Mission régionale d'autorité environnementale

Avis délibéré en date du 9 avril 2020 de la Mission régionale d'autorité environnementale d'Île-de-France sur l'extension projetée dite « Gâtinais III » du parc éolien « Gâtinais I » à Arville (Seine-et-Marne) en implantant trois éoliennes supplémentaires aux six existantes

Avis délibéré de la MRAe Ile-de-France en date du 9 avril 2020 sur le projet de parc éolien Gâtinais I et son extension à Arville (77)

Illustration 9: enjeux pour les oiseaux nicheurs (source : étude d'impact p.94)

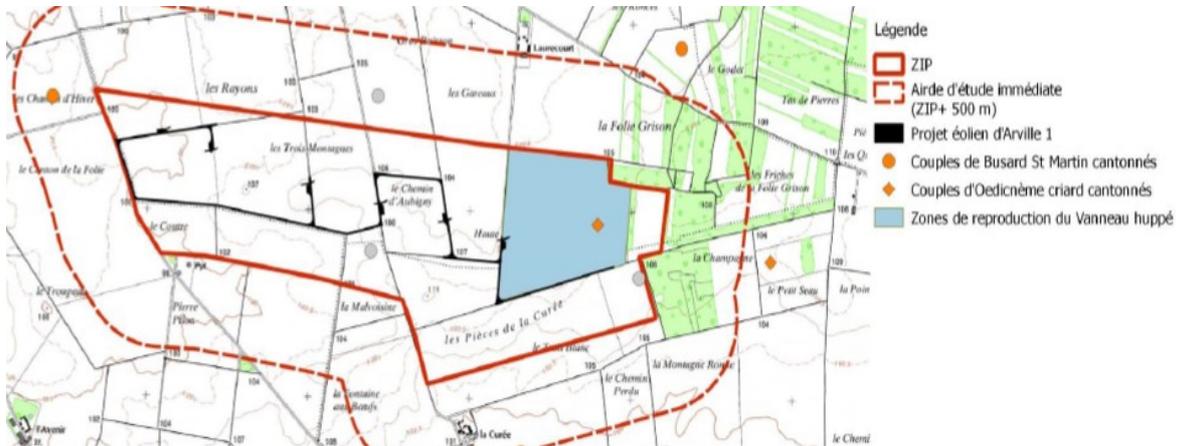
Néanmoins, la MRAe relève que les éoliennes E8 et E9 seront implantées à proximité quasi-immédiate de couples d’Œdicnème criard et dans la zone de reproduction du Vanneau huppé, et que l’éolienne E7 sera implantée dans la zone de dortoir du Busard Saint-Martin. Il conviendrait d’expliciter la manière dont les oiseaux nicheurs ou en hivernage (ainsi que les chauves-souris, voir ci après) ont été pris en compte dans le choix d’implantation des éoliennes. Par ailleurs, les surfaces aménagées s’étendront sur 1,3 hectare environ, auxquelles s’ajouteront lors des travaux environ 0,4 hectare d’aménagements temporaires⁸. Il conviendrait également de présenter l’impact de ces aménagements sur les espèces nicheuses.

- ***d'expliciter la manière dont les enjeux relatifs aux oiseaux nicheurs et aux chauves-souris ont été pris en compte dans le choix d'implantation des éoliennes ;***
- ***de présenter un bilan des impacts de la première tranche du projet (« Gâtinais I ») et le cas échéant d'approfondir l'analyse des effets cumulés des deux projets ;***
- ***de définir et le cas échéant, encadrer les « impératifs majeurs » qui peuvent conduire à débiter les travaux de terrassement et de VRD pendant la période du 1er avril au 15 juillet.***

Illustration 11: Enjeux pour les chauves-souris (source : étude d’impact p. 136)

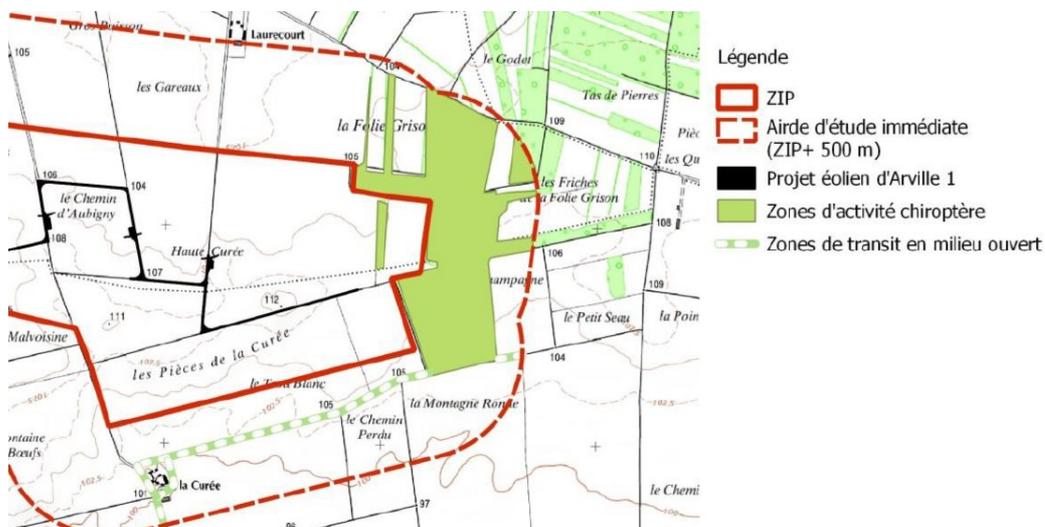
De manière générale, les éoliennes sont susceptibles de provoquer des collisions ou des « barotraumatismes » chez les chauves-souris. La sensibilité de ces espèces aux éoliennes dépend de leur niveau d’activité sur le site et ses abords, et de la proximité entre les habitats naturels qu’elles affectionnent particulièrement (boisement, haies) et les éoliennes (Illustration n°11).

Compte-tenu de ces enjeux, un éloignement maximum des éoliennes par rapport aux haies et au boisement identifié à l’est du site a été recherché. Toutefois, selon l’étude d’impact, cet éloignement ne sera pas

suffisant pour limiter les risques de collision avec l'éolienne implantée la plus à l'est, nommée E7 p. 223 et E9 p. 26 (il conviendrait pour plus de cohérence de lui attribuer le même nom dans l'ensemble de l'étude).

Compte-tenu de ces risques de collision, le maître d'ouvrage prévoit un plan de bridage de l'ensemble des éoliennes¹³ (d'août à octobre - l'annexe biodiversité évoque – p. 310 – un démarrage le 1^{er} avril, il convient de clarifier ce point), associé à un suivi de l'activité et de la mortalité des chauves-souris¹⁴.

La MRAe recommande que le maître d'ouvrage confirme la mise en œuvre effective des mesures préconisées ou proposées dans l'étude d'impact en matière d'évitement, de réduction et de compensation des impacts du projet sur la biodiversité, que cette mise en œuvre soit assurée sous sa responsabilité et qu'il précise la nature et la localisation et l'impact des mesures d'accompagnement ou à défaut les critères de sélection et les modalités de suivi de ces mesures.

Illustration 12: cartographie des impacts visuels cumulés sur l'aire d'étude rapprochée (source : étude paysagère p.650)

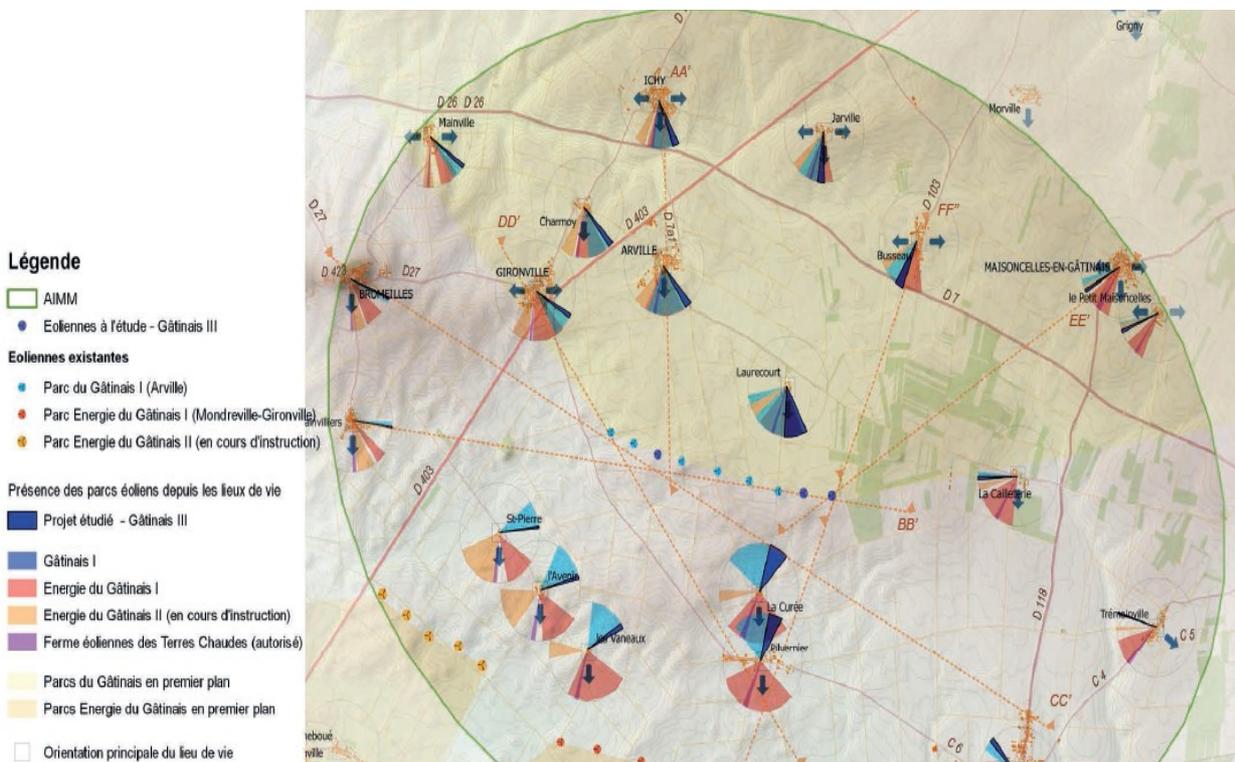
Dans l'aire d'étude rapprochée, les parcs Gâtinais I et III, et « Énergie du Gâtinais » I et II sont ou seront visibles (simultanément la plupart du temps) surtout depuis la partie ouest de l'aire d'étude (Illustration n° 12). Selon l'annexe paysage, l'impact paysager sera en partie positif, car les éoliennes animent l'horizon, sans porter atteinte à son unité, jouent un rôle de marqueur de l'espace, et contribuent à l'image productive et écologique du territoire. Elle précise toutefois que les éoliennes peuvent être perçues négativement. Elle affirme de plus qu'elles marquent fortement le paysage et créent des émergences singulières dans l'immensité agricole. Cependant, selon l'annexe paysage, la saturation visuelle cumulée par les parcs et projets éoliens du secteur devrait rester faible à modérée, en raison notamment d'une continuité dans les rapports d'échelles, d'espaces de respiration suffisants, ou d'effet de regroupement (annexe paysage, p. 170 à 174).

L'extension ne modifie pas significativement les perceptions des co-visibilités avec les monuments historiques (et avec d'autres points de vue remarquables) de la première tranche du projet « Gâtinais I ». C'est ce qu'illustre un photomontage d'une co-visibilité du projet avec l'église d'Arville, dont le clocher conservera son indépendance dans le paysage malgré la densification locale des éoliennes par « Gâtinais III » (annexe paysage, p. 188). Des illustrations (co-visibilités avec les autres monuments historiques) sont nécessaires pour conforter cette analyse.

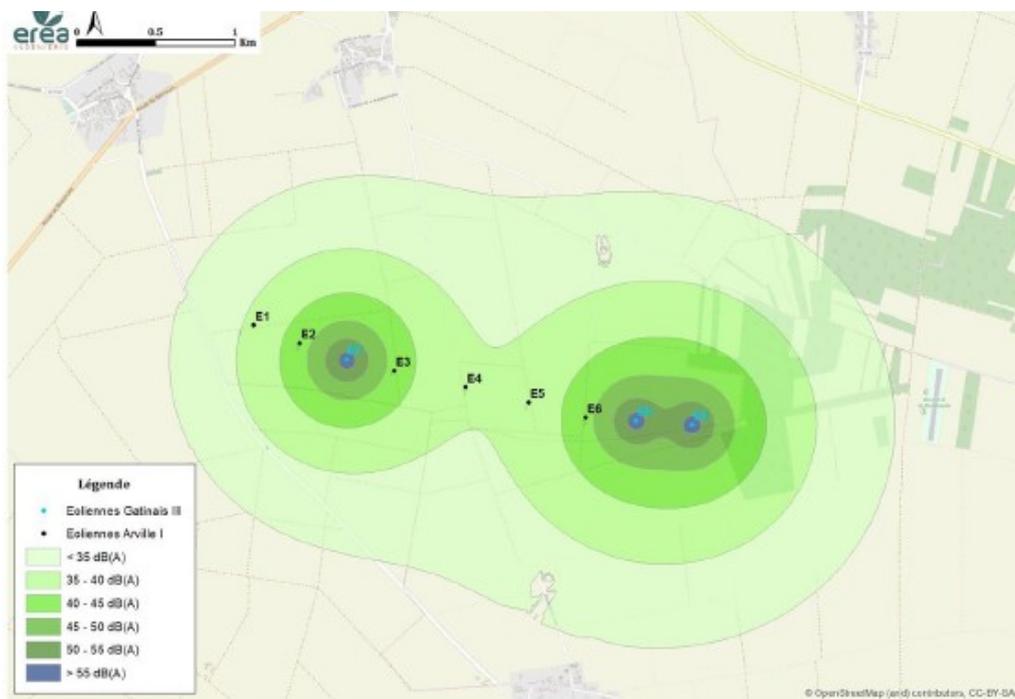
L'étude d'impact aborde ensuite le cumul des impacts de « Gâtinais I » et de l'extension projetée, et conclut alors à des émergences sonores cumulées significatives en cinq points de l'environnement proche du projet (concernant principalement des fermes, p. 301), dans le cas défavorable d'éoliennes sans peignes²¹. Un plan

L'étude du cumul d'impacts ne prend pas en compte le projet « Énergie du Gâtinais II », autorisé en septembre 2019, ce qui peut conduire à une sous-estimation des émergences sonores cumulées²³. Il convient donc de prendre en compte le bruit généré par ce projet dans les calculs d'émergences sonores cumulées et d'adapter le plan de bridage en conséquence.

- **revoir la méthodologie utilisée pour caractériser l'état initial ;**
- **confirmer la mise en œuvre du plan de bridage de certaines éoliennes des parcs Gâtinais I et III ;**
- **préciser si une vérification des niveaux sonores a été réalisée dans un délai de six mois après la mise en service du parc « Gâtinais I », et le cas échéant de recalculer la modélisation acoustique sur ces résultats.**

Illustration 15: variante A (source : étude d'impact p.181)

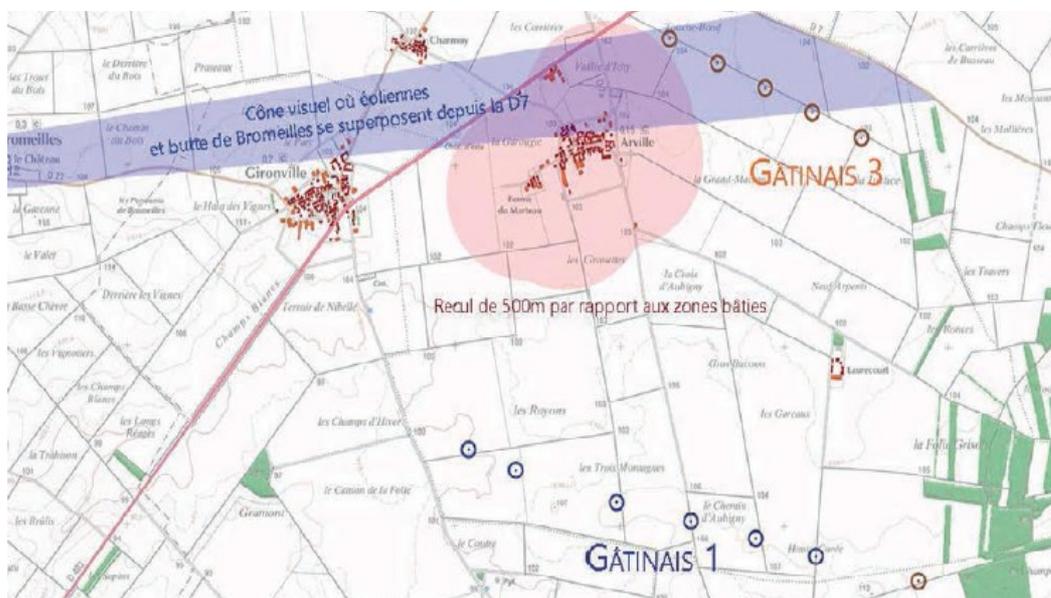
- la première au nord de la commune, dénommée variante A (Illustration n°15) dans le dossier, non retenue en raison d'une co-visibilité avec la butte de Bromeilles depuis la RD7 ;
- la deuxième, dénommée variante B dans le dossier, répartie sur deux sites, avec deux éoliennes en continuité à l'est de « Gâtinais I », et quatre éoliennes supplémentaires longeant la RD7 dans le même secteur que la première variante ; cette variante n'a pas été retenue, car elle aurait conduit à une fermeture du paysage à l'est d'Arville ;
- la troisième, dénommée variante n°1 dans le dossier, correspondant à la configuration retenue à laquelle est ajoutée l'implantation de trois éoliennes supplémentaires à l'ouest, toujours dans le prolongement de « Gâtinais I » ; cette variante n'a pas été retenue notamment parce qu'elle aurait produit une « confrontation » avec la butte de Bromeilles.

L'étude d'impact justifie donc principalement le choix de la variante retenue eu égard aux enjeux paysagers. Il apparaît implicitement que les enjeux liés à la biodiversité (chauves-souris, oiseaux nicheurs) n'ont pas été déterminants dans ce choix. Toutefois, il conviendrait de l'expliquer.
